ALLEGATO N.1**SETTORE AGENTI FISICI AREA VASTA SUD
RELAZIONE ISTRUTTORIA IN MATERIA DI VIA/VAS**

Progetto: **SAF AVS - Variante al piano strutturale e al piano operativo per adeguamento al Piano Regionale Cave (PRC) e contestuale approvazione dei progetti di coltivazione delle cave "Rondinella" e "Rondinella Ferraiolo" ai sensi del combinato disposto degli Artt. 4 e 9 della L.R.T. 35/2015, Artt. 21, 22 e 23 della disciplina del PRC e dell'Art.35 della L.R.T. 65/2014 Valutazione Ambientale Strategica (V.A.S.) - VALUTAZIONE INTEGRAZIONI**

Proponente: Inertiscavi s.r.l.

Procedimento: Procedura di verifica di assoggettabilità a VIA regionale (art. 48 della L.R.T. 10/2010)

Figura 3: Recettori individuati e quello trascurato evidenziato in blu (Fonte: Rielaborazione cartografica tratta da *"Relazione di conformità per la procedura di verifica all'assoggettamento al V.I.A. ai sensi della L.R. 10/2010 delle cave denominate "Rondinella" e "Ferraiole"*

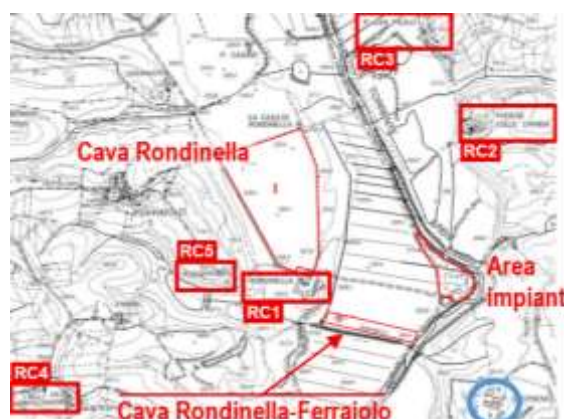
4. in VIAC sono stati citati 5 recettori ma non sono stati individuati su una planimetria né indicate le loro distanze dal perimetro della cava e dell'area impianti. A seguito di una ricerca di qs Settore, essi sono stati rilevati su una planimetria tratta dalla *"Relazione di conformità per la procedura di verifica all'assoggettamento al V.I.A. ai sensi della L.R. 10/2010 delle cave denominate "Rondinella" e "Ferraiole"* di cui uno stralcio è riportato in Figura 3. Si rileva che non è stato considerato il recettore più prossimo all'area impianti che si trova a Sud già segnalato nel contributo di ARPAT del 03/12/24;
